**Demande d'autorisation d'exploiter un parc éolien, dit
« les Longs Champs », composé de 4 aérogénérateurs.**

ENQUÊTE NE 23-140

DOCUMENT N1 : LE RAPPORT D'ENQUETE

Enquête NE 23-140 Projet parc éolien « les longs champs »

1) Observation CE1

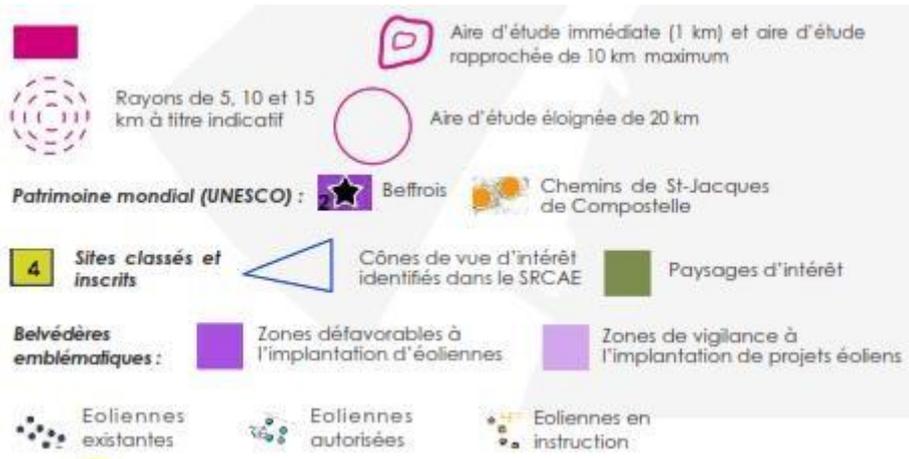
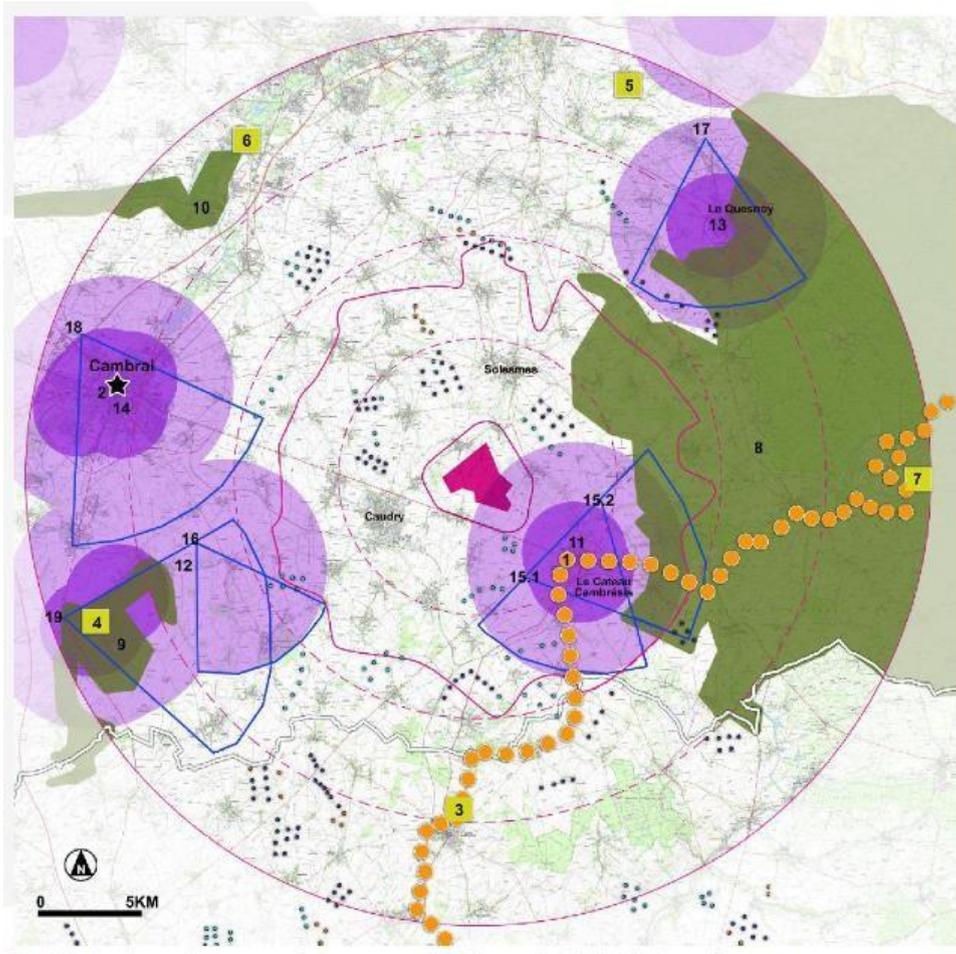
Dans le cadre des critères exposés déterminants le choix de la variante d'implantation numéro C, (retenue par le porteur du projet) et de l'étude d'encerclement établie sur la base du protocole de la DREAL des Hauts de France, le commissaire-enquêteur souhaiterait connaître précisément le mode opératoire mis en œuvre pour déterminer la cartographie des « cônes de vue » reprise dans l'étude d'impact.

De même il souhaiterait prendre connaissance des principaux éléments dudit protocole et notamment de la nature des trois « seuils d'alerte » déterminés par ce protocole.

Les cônes de vues illustrés en bleus sur la carte ci-dessus représentent les belvédères emblématiques et cônes d'intérêt paysager du Schéma Régional du Climat de l'Air et de l'Energie (SRCAE) : Les deux éléments sont systématiquement liés au sein du périmètre d'étude. On dénombre cinq secteurs concernés par ces deux qualifications. Le plus proche est celui associé au Cateau-Cambrésis qui s'inscrit dans les aires immédiate et rapprochée de la zone de projet. Les autres secteurs se trouvent à plus de 10 km et les périmètres de vigilance qui les concernent ne portent pas jusqu'à la zone de projet.
